回 答 書

群 馬 県

令和7年度ぐんま学園体育館改修建築工事に係る令和8年8月26日までに提出された質問について、下記のとおり回答します。

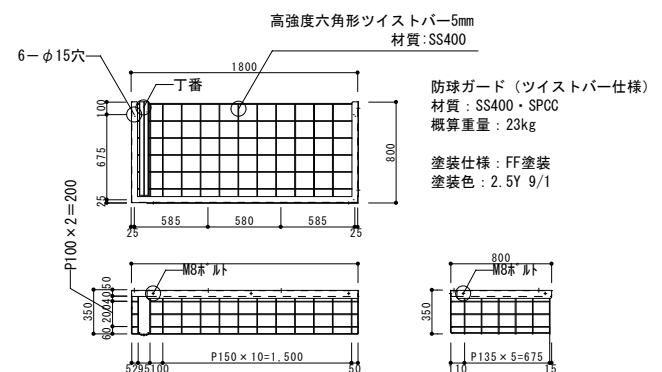
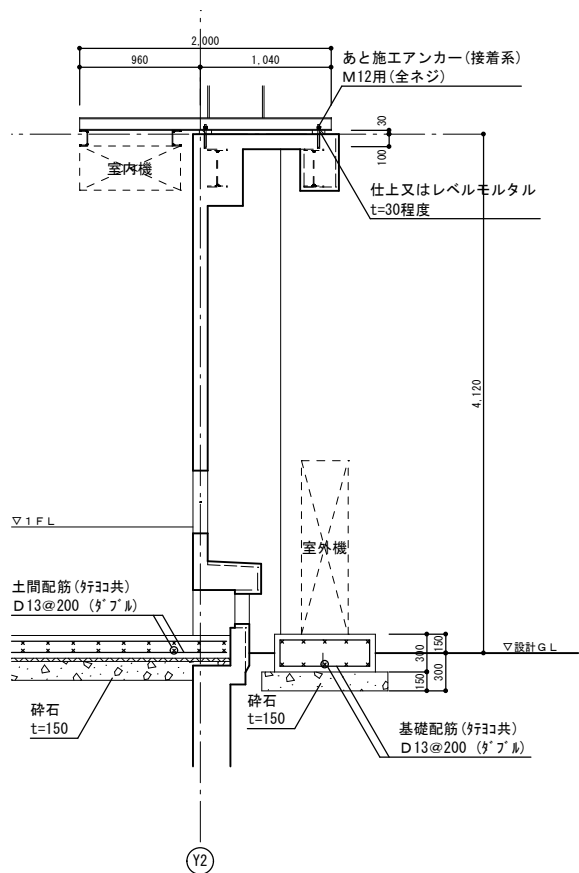
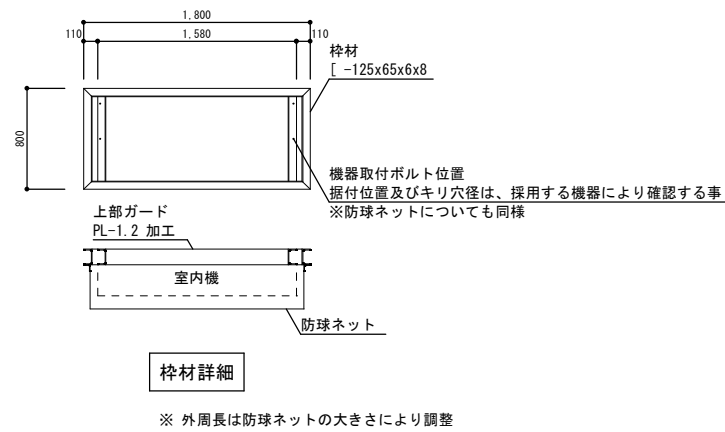
17	図面番号 A-004・参考内訳書 P24 スピーカー用防球柵の仕様・詳細が不明です。詳細図(仕様)のご指示をお願いいたします。	スピーカー用防球柵の仕様については、以下とおりです。 W600×H1,500×D300 丸パイプφ6、曲げ加工、フラットバー溶接、着脱仕様
18	図面番号 A-015・参考内訳書 P24 吊架台の詳細図(平面・断面・納まり)の提供をお願いします。	別紙のとおり、詳細図を添付します。
19	図面番号 A-015・参考内訳書 P24 防球ガードの詳細図(平面・断面・納まり)の提供をお願いします。	別紙のとおり、詳細図を添付します。
20	図面番号 A-15 堅樋について、「既存塩ビ製φ100UE 下地調整のうえ VP」と記載がありますが、参考内訳書に該当項目が見当たりません。別途協議としてよろしいでしょうか。	堅樋は、A-013 の⑤K のとおり、既存塩ビ製φ100UE を撤去し、カラーVP Φ100 を新設します。
21	図面番号 A-024 台車詳細図に別途工事と記載があるため、収納台車は本工事では別途と考えてよろしいでしょうか。	貴見のとおりです。
22	図面番号 A-026・27 体育器具工事に伴う電気工事について、参考内訳書に記載がないため、別途協議としてよろしいでしょうか。	体育器具工事に伴う電気工事費については、参考内訳書 P24「施工費」に含みます。 ただし、体育器具用のアウトレットボックスの設置及び分電盤からアウトレットボックスまでの配線については、別途工事とします。
23	図面番号 A-31・32 手摺基礎側面の「防水型複層塗材 E」について、参考内訳書に該当項目が見当たりません。別途協議としてよろしいでしょうか。	貴見のとおりです。 これに係る変更は受注後の協議とします。
24	図面番号 A-13 ⑩K「スチール製格子の SOP 塗装」について、参考内訳書に該当項目が見当たりません。別途協議としてよろしいでしょうか。	貴見のとおりです。 これに係る変更は受注後の協議とします。
25	図面番号 A-002A-008・参考内訳書 P8 笠木について、図面では「アルミ笠木」と記載されていますが、参考内訳書では「カラーGL t=0.4」となっています。仕様について、どちらを正と考えればよろしいでしょうか。ご指示をお願いいたします。	「カラーGL t=0.4」を正としお見積りください。

1. 改修に伴い他への影響が出る部分（鉄骨梁がある床面、等）は十分現状状態の調査を行い、増設材との取り合いで支障が無いよう注意する。
2. 接着系アンカーの埋込長については躯体での寸法であるので、レベル調整分などのほか寸法も考慮して長さを決定する。
また、コンクリート内の鉄骨梁位置にも十分注意し、躯体を痛めないように配慮する。
3. 鉄骨梁に取り付ける設備機器との接合部の位置関係は、選定する機器により異なることから設備工事側と打ち合わせを行う。
その際、鉄骨梁の幅方向等の位置関係で支障が生じるようであれば、梁位置について協議を行う。
梁に設置する接合のためのボルト孔等は設備工事が必要な条件に合わせる。
4. 屋外に設置する室外機基礎についても、設置のためのアンカー位置は選定された機器の仕様と併せて決定する。
